Oggetto: [ID: 7694] Procedura di Valutazione di Impatto Ambientale ai sensi dell'art.23 del D.Lgs. 152/2006 relativa al progetto per la costruzione del parco eolico "Monte Argentu", costituito da 6 aerogeneratori di potenza complessiva di 36 MW limitati a 35 MW e relative opere di connessione alla RTN nel territorio del Comune di Nurri (SU). Proponente: Sardeolica S.r.l. – Autorità Competente: Ministero dell'Ambiente e della Sicurezza Energetica (M.A.S.E.).

Trasmissione controdeduzioni alle osservazioni contenute nel parere RAS Prot. MASE 0107764 del 03/07/2023 pubblicate il 04/07/2023.

Riscontri alle osservazioni pervenute per il progetto eolico denominato "Monte Argentu" nel comune di Nurri

Figura 1: inquadramento della turbina N05.

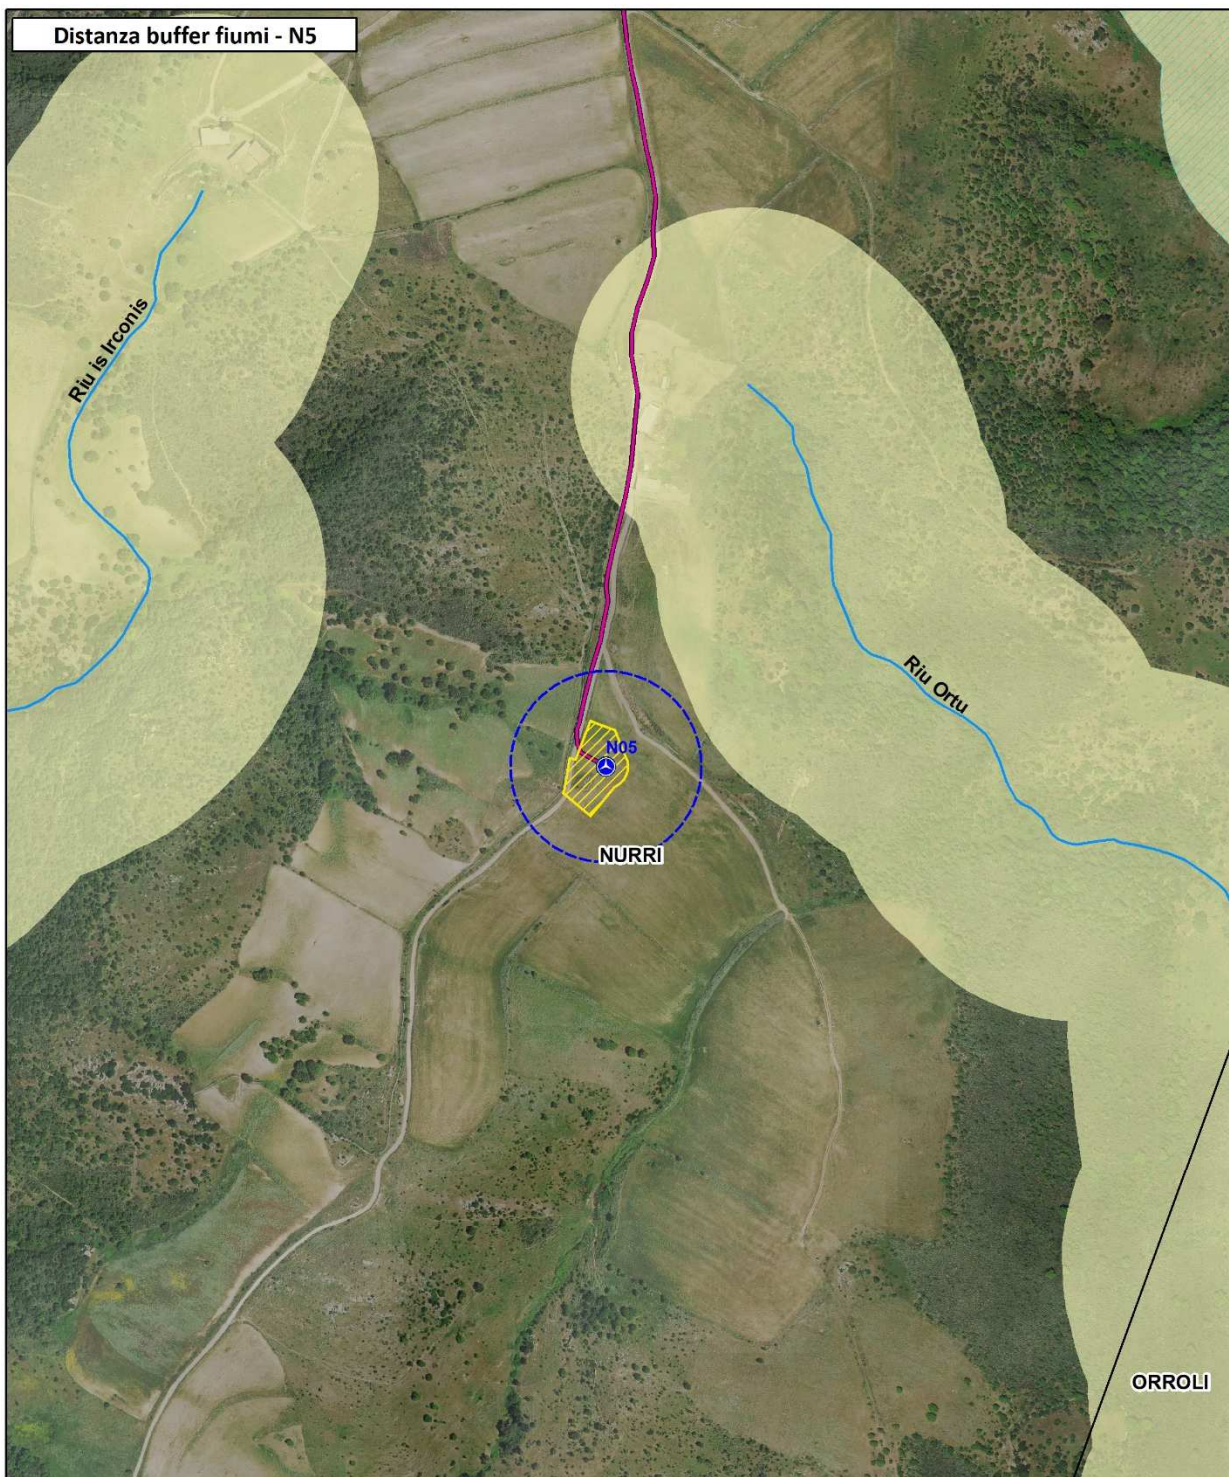
In merito alla coerenza con la DGR 59/90 del 2020 "Individuazione delle aree non idonee all'installazione di impianti alimentati da fonti energetiche rinnovabili", si rileva che le aree sottoposte a vincolo paesaggistico sono definite dalla stessa DGR quali "aree non idonee" per le quali potrà essere maggiore la probabilità di esito negativo. Si invita, pertanto, il proponente alla verifica, mediante misurazioni sul terreno, della reale distanza tra il Rio Ortu e l'ubicazione della N5 e il Rio Serra Suergiu e l'ubicazione della N10, al fine di posizionarle in modo tale da non interferire con la fascia di vincolo, neanche attraverso la proiezione delle pale che dalla misurazione sulla cartografia risultano al limite di detta fascia di vincolo.

In accordo con la cartografia, allegata di seguito, si rileva che la N05 non ricade sulla fascia paesaggistica dei 150 m del rio Ortu, mentre la N10 ricade solo in minima parte con l'area di sorvolo della pala. Tuttavia, l'area di sorvolo corrisponde alla proiezione del rotore a terra e non comporta alterazioni né modifiche allo stato attuale dei luoghi. Tutte le opere riguardanti la costruzione della N10 (piazzole temporanee e definitive) non ricadono nella fascia di tutela paesaggistica.
